WYNIKI KONSULTACJI SPOŁECZNYCH

Uwagi w ramach konsultacji projektu budowy ul. Maratończyków w Niemczu

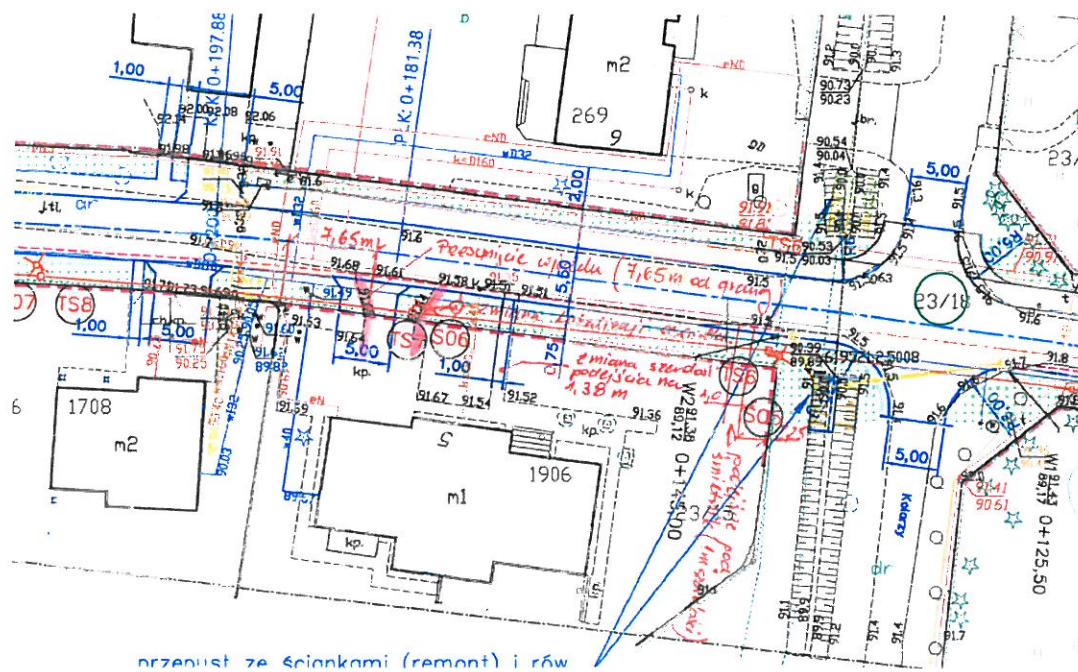
W załączeniu przesyłam mapkę (naniesiono zmiany) i uwagi do projektu drogi ul. Maratończyków. Uwagi do projektu dotyczą posesji przy ul. Maratończyków 5:

1. Zaprojektowany wjazd na posesję nie pokrywa się z istniejącym wjazdem. Prośba o skorygowanie wjazdu (7,65m od granicy z działką nr 23/16)
2. prośba o skorygowanie latarni przy wjeździe do posesji, bo projektowana latarnia wypada w istniejącym wjeździe
3. prośba o skorygowanie szerokości podejścia pod furtkę do 1,38 m
4. prośba o zaprojektowanie podejścia pod śmietnik szerokość 1,0m (odległość od granicy działki 2,25m)

1. Skorygowano
2. Skorygowano
3. Skorygowano

4. Naniesiono w Projekcie Zagospodarowania Terenu.

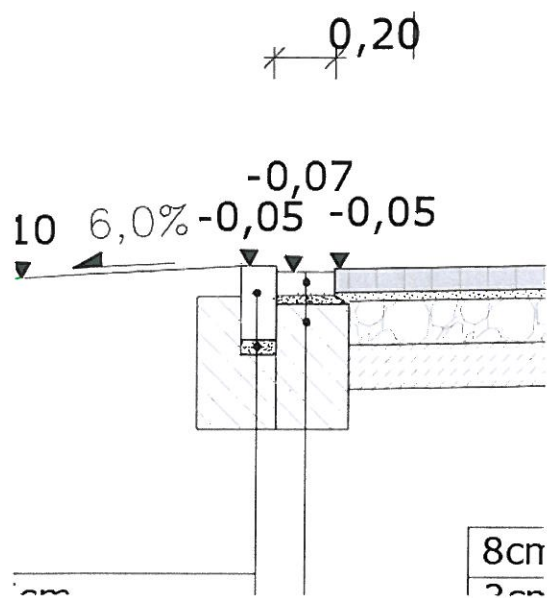
1. Na planie prezentowanym w dokumencie dotyczącym przebiegu wzdłuż ulicy Maratończyków, widać, że trasa poprowadzona nie jest w równej odległości od granic działek. Widać to wyraźnie patrząc na projektowane zjazdy (część jest większa, część mniejsza) i pasy zieleni. Może to sprawiać wrażenie nieuporządkowania.
2. Jak będzie skonstruowany ściek z kostki? Dla ułatwienia wjazdu na posesję, sugerowałbym rozwiązanie jak na poniższym schemacie. Ściek korytkowy zastosowany chociażby wzdłuż ulicy Olimpijczyków byłby niepotrzebnym utrudnieniem.

1. Umieszczenie jezdni ul. Maratończyków w Niemczu w pasie drogowym uzależnione było do wielu czynników, w szczególności od rozmieszczenia sieci podziemnych, od konieczności zapewnienia widoczności, lokalizacji oświetlenia i kanału technologicznego, od umiejscowienia chodnika czy również od zapewnienia odwodnienia jezdni. Niemożliwym jest przeprowadzenie ul. Maratończyków w Niemczu w sposób symetryczny w pasie drogowym. Projekt w/w ulicy został wykonany w oparciu o przepisy prawa, zgodnie z uzyskanymi uzgodnieniami i opiniami technicznymi gestorów sieci, przez projektantów posiadających odpowiednie uprawnienia budowlane, upoważniające do wykonywania zawodu.
2. Poniżej przedstawiam projektowany ściek na ul. Maratończyków w Niemczu.
